N° affaire : 2495060/1
N° rapport : BI-231/12 / Rev.0

Ponteilla Nyls

Plan d'Aménagement des Voiries et Espaces Publics

Commune : PONTEILLA NYLS

FC n°1

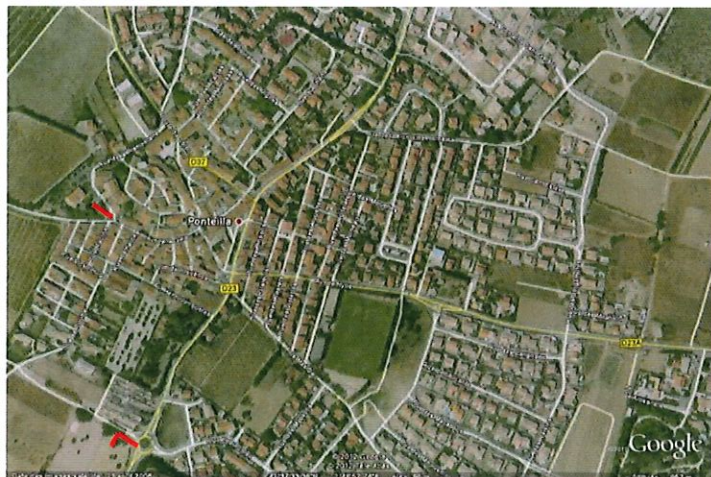
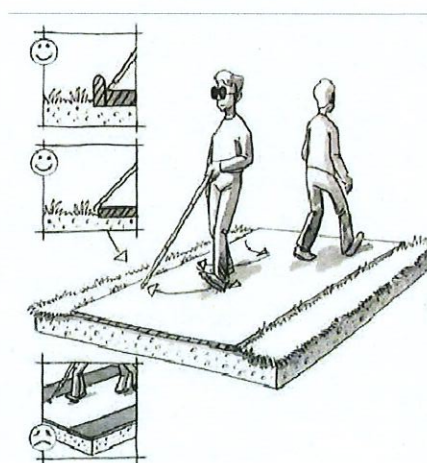
Cheminement piéton horizontal : Absence de cheminement

Créer un cheminement accessible en béton sur la base de 1.40m de largeur compris assainissement et guide tactile et visuel linéaire.

FC n°2

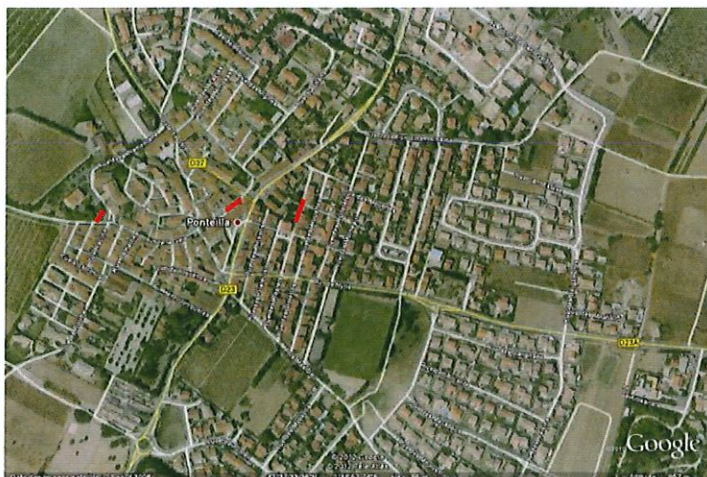
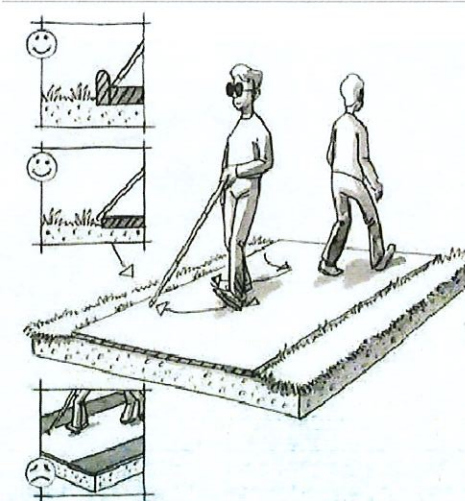
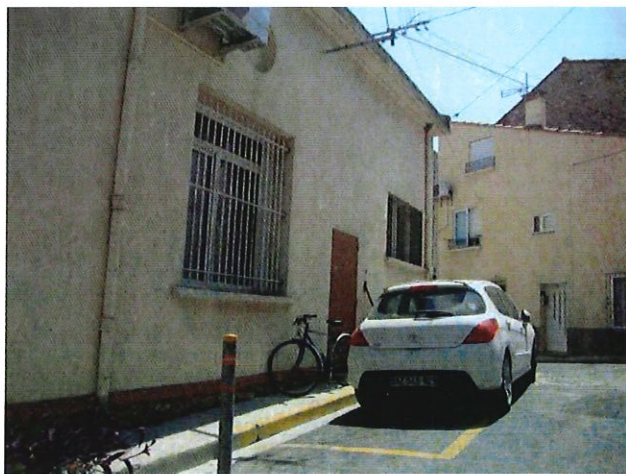
Cheminement piéton horizontal : Absence de cheminement

Mise en œuvre d'un guidage tactile et visuel d'une largeur de 1,4 m

FC n°3

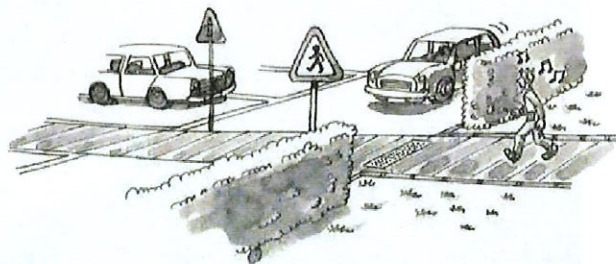
Cheminement piéton horizontal : Absence de passage pour piéton traversant voie à double sens

Aux traversées de chaussées routières pour voie véhicule double sens, mettre en œuvre des bandes d'éveil de vigilance ainsi qu'un marquage au sol et signalétique verticale pour prévenir les conducteurs :

FC n°4

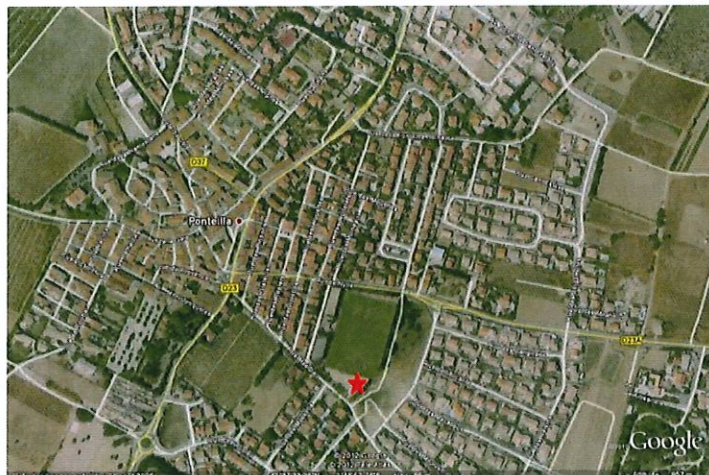
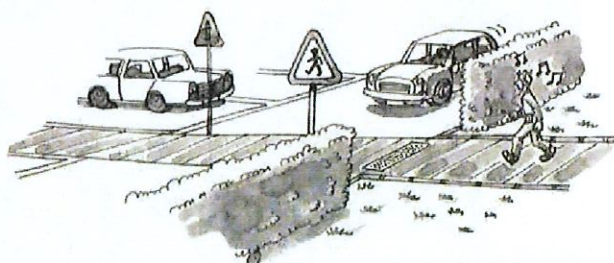
Cheminement piéton horizontal : Absence de signalétique verticale des passages pour piéton

Mettre en place un panneau signalant le passage pour piéton d'une voie à double sens.

FC n°5

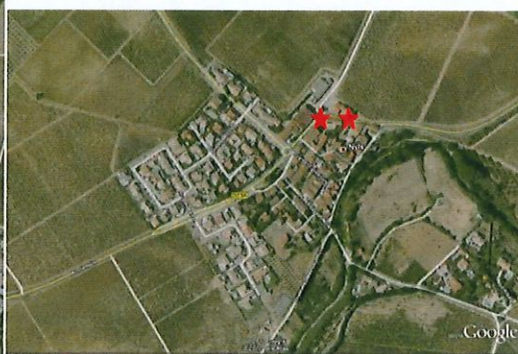
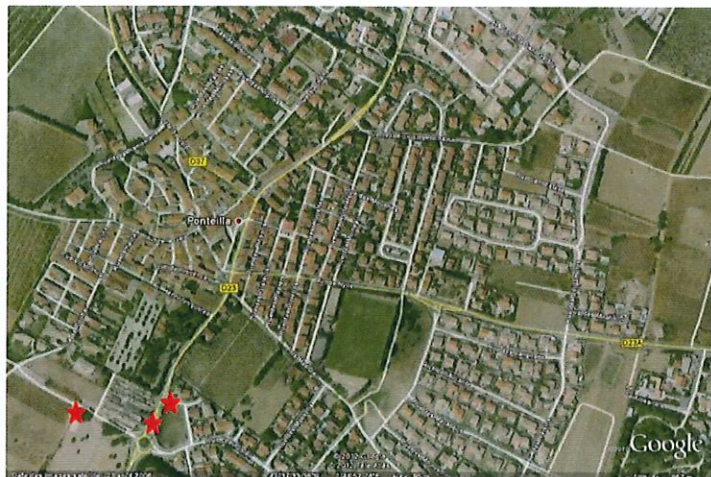
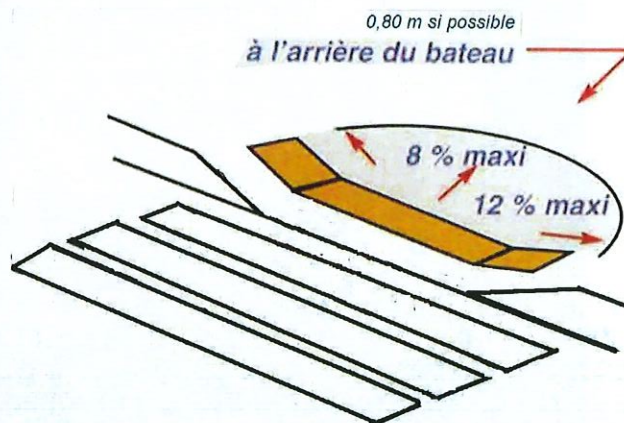
Cheminement piéton horizontal : Trottoir formant un ressaut trop important

Mettre en œuvre un bateau avec pente acceptable (10% sur 50 cm)

FC n°6

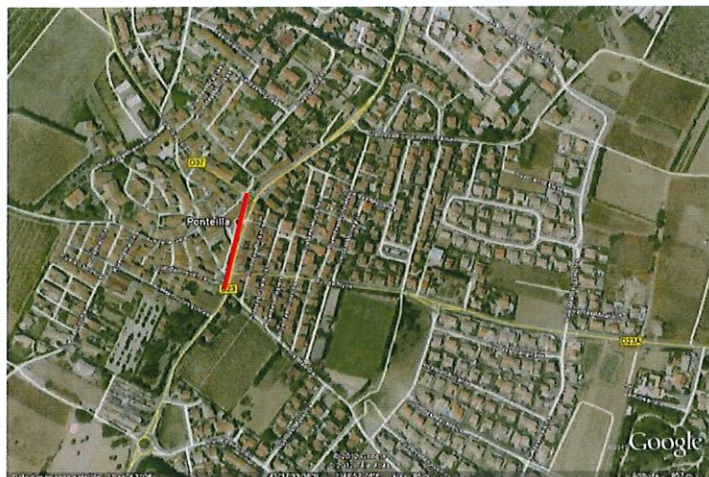
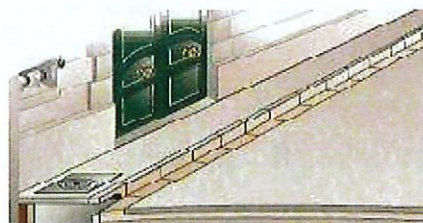
Cheminement piéton horizontal : Absence de cheminement

Créer un trottoir d'une largeur d'au moins 1,4 m

FC n°7

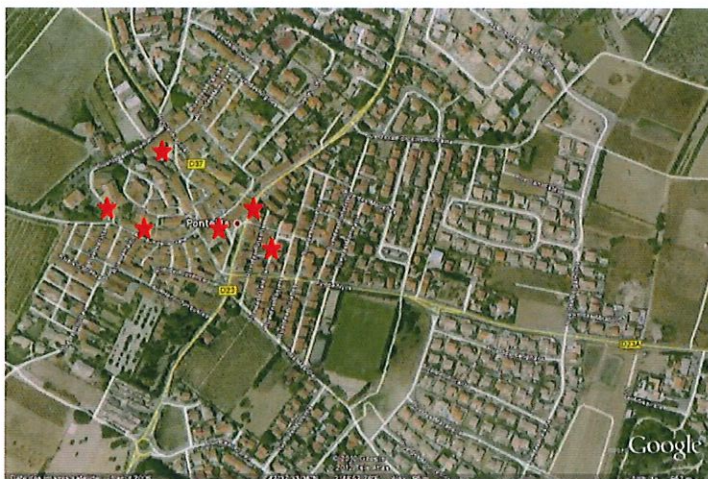
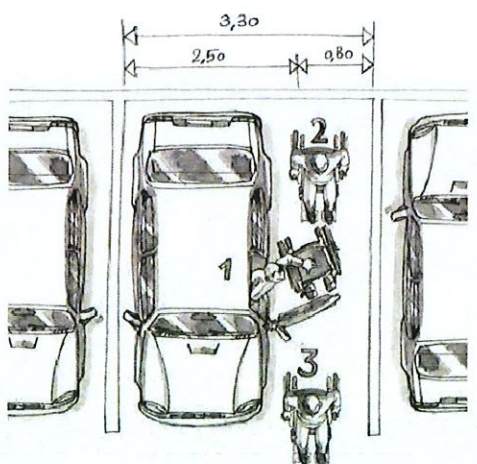
Stationnement automobile : Absence de place adaptée sur parking avec enrobé bitumineux

**Aménager une place de stationnement adaptée en regroupant plusieurs places existantes
compris marquage et signalisation.**

FC n°8

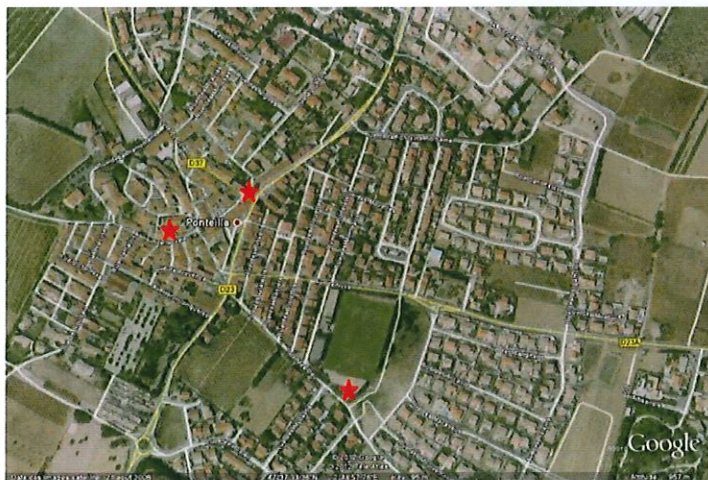
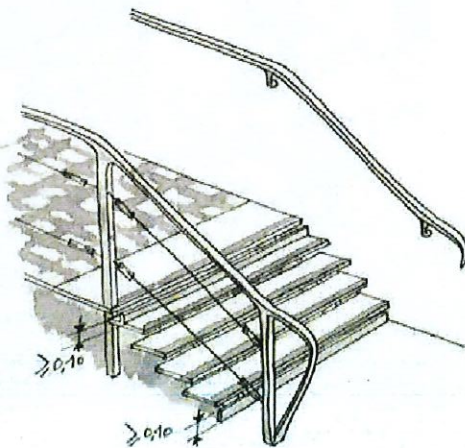
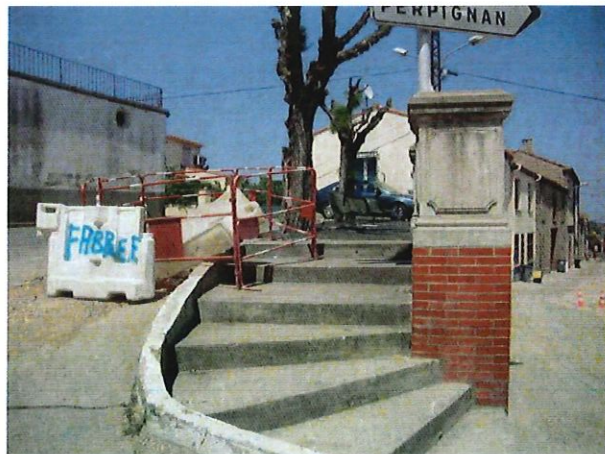
Escaliers : Les escaliers ne possèdent pas les caractéristiques générales permettant un accès praticable par tous

Compléter les escaliers pour les rendre accessibles: panneau signalant la présence d'escalier, éveil de vigilance, différencier visuellement les contremarches des 1ères et dernières marches de chaque volée d'escalier, contraster et rendre anti dérapant

FC n°9

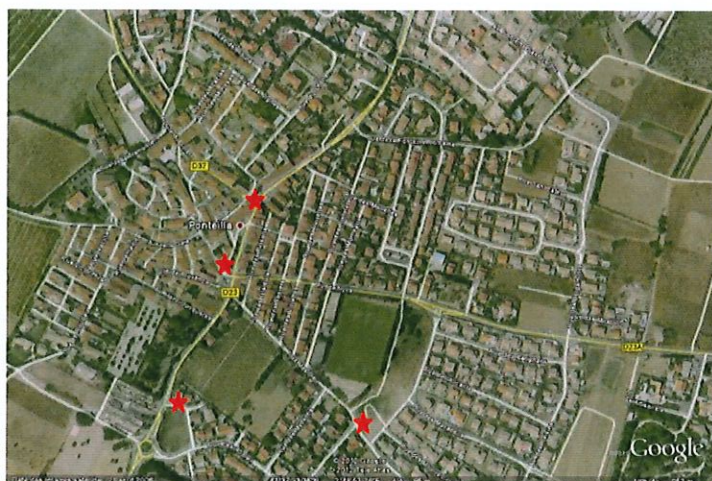
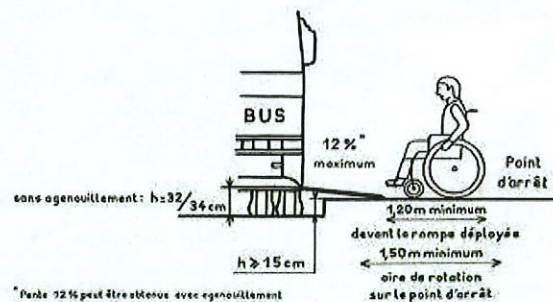
Arrêt de véhicule de transport collectif : Quai d'embarquement et de descente des usagers

Création d'un quai d'embarquement d'une largeur d'au moins 1,5 m et accessible depuis une rampe d'accès de 5 %

FC n°10

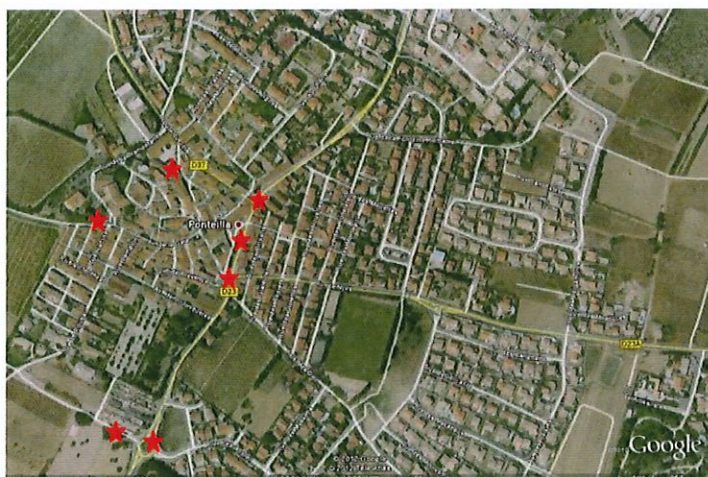
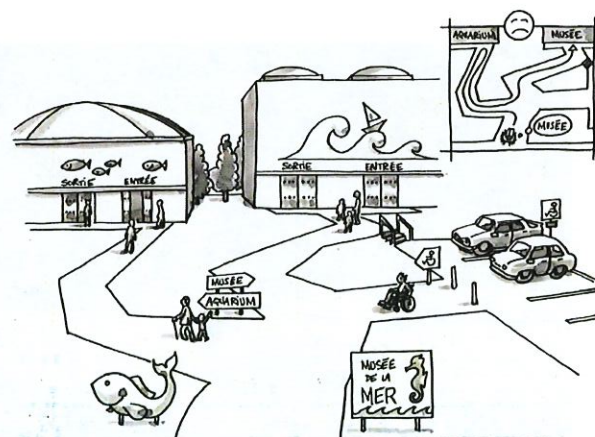
Signalisations : Absence d'aide aux choix d'itinéraires

Mettre en place une signalétique orientant le visiteur

FC n°11

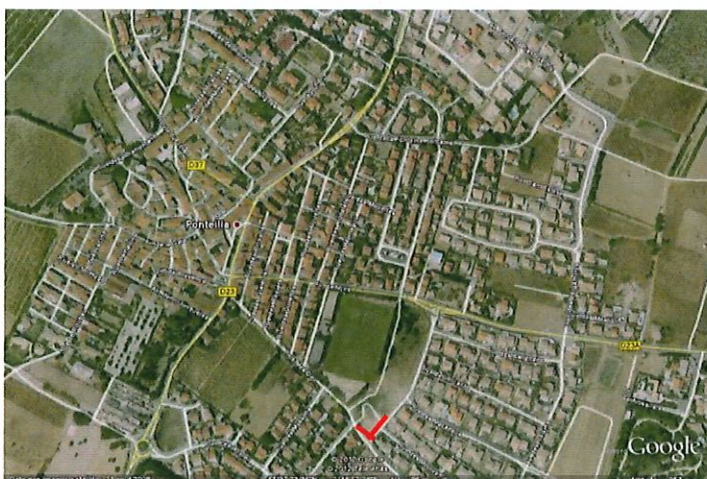
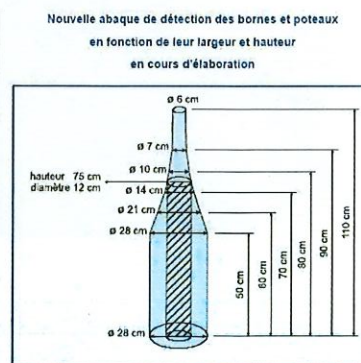
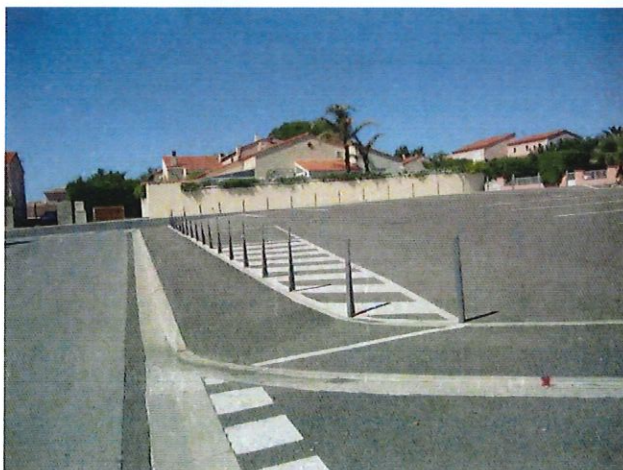
Signalisations : Autre

Les bornes ne respectant pas l'abaque de détection, elles devront être rehaussées de quelques cm et différencier de l'environnement par un liseré de contraste couleur en partie haute.

FC n°12

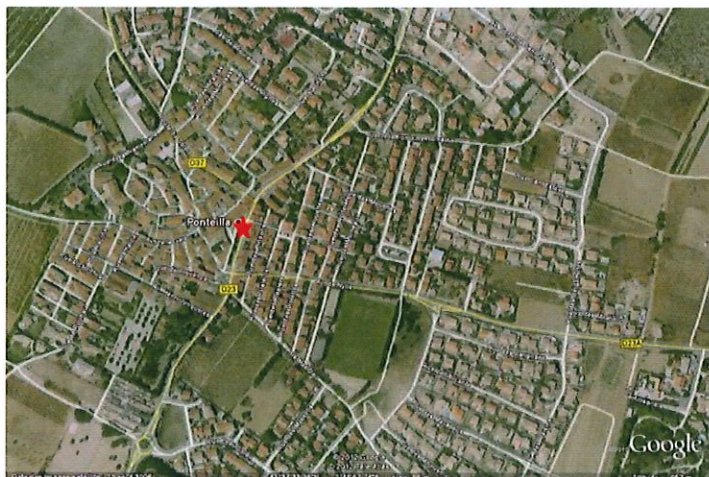
Equipement : Equipement public non accessible

Mettre en place une cellule de trie avec réservoir enterré
